**Variante Specifica 2025 al Piano delle Attività  
Estrattive (PAE) del Comune di Montecchio Emilia,  
in Variante al PIAE della Provincia di Reggio  
Emilia e agli strumenti urbanistici comunali**

**VAR.PAE.25 – Elaborato I.R.2**  
**RELAZIONE DI CONTRODEDUZIONE**  
**Allegato 1 - Osservazioni pervenute**

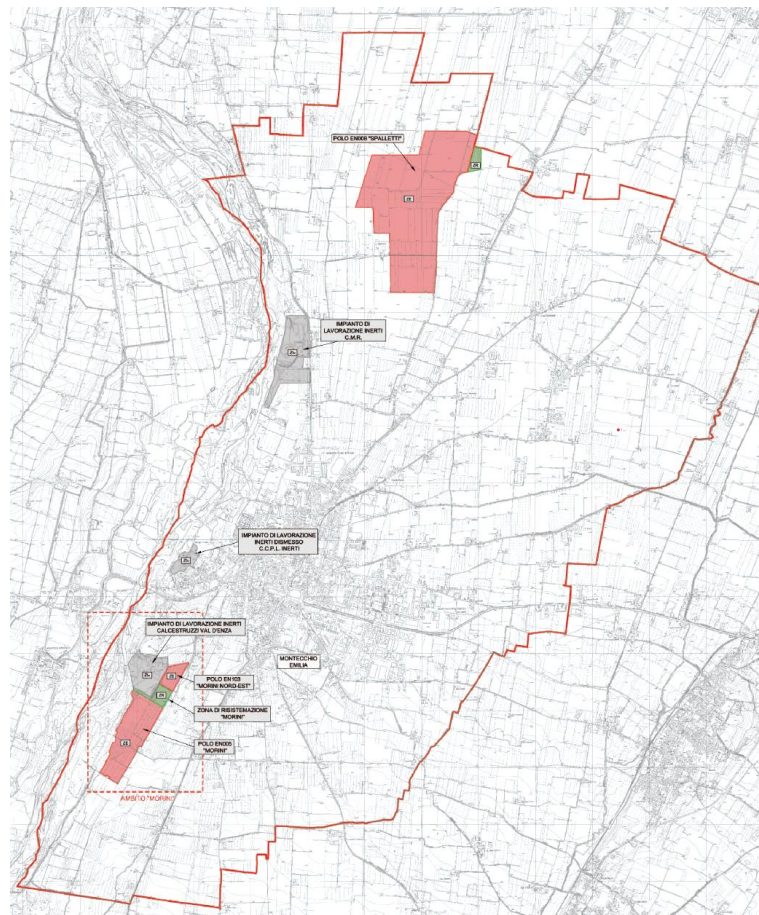
A valle di quanto sopra, presa visione della vs documentazione, Vi informiamo che a sud del polo "MORINI" EN005 si trova il ns metanodotto "Minerbio-Cortemaggiore" DN1200, dorsale di importanza nazionale, le cui fasce di rispetto entro le quali Snam deve valutare le possibili interferenze sono pari a 20+20 m (20 m dal tubo per parte).

Da valutare in sede autorizzativa e operativa da parte dagli enti preposti e dal proponente la coltivazione del polo il rispetto delle distanze dal metanodotto come da DPR128/59 del 09/04/1959 "Norme di polizia delle miniere e delle cave", Titolo IV "escavazioni a cielo aperto e sotterranee", Capo I Distanze-Autorizzazioni-Cauzione, art. 104 punto C "Senza autorizzazione del Prefetto sono vietati gli scavi a cielo aperto per ricerca o estrazione di sostanze minerali a distanze minori di: c) 50 m da oleodotti e gasdotti".
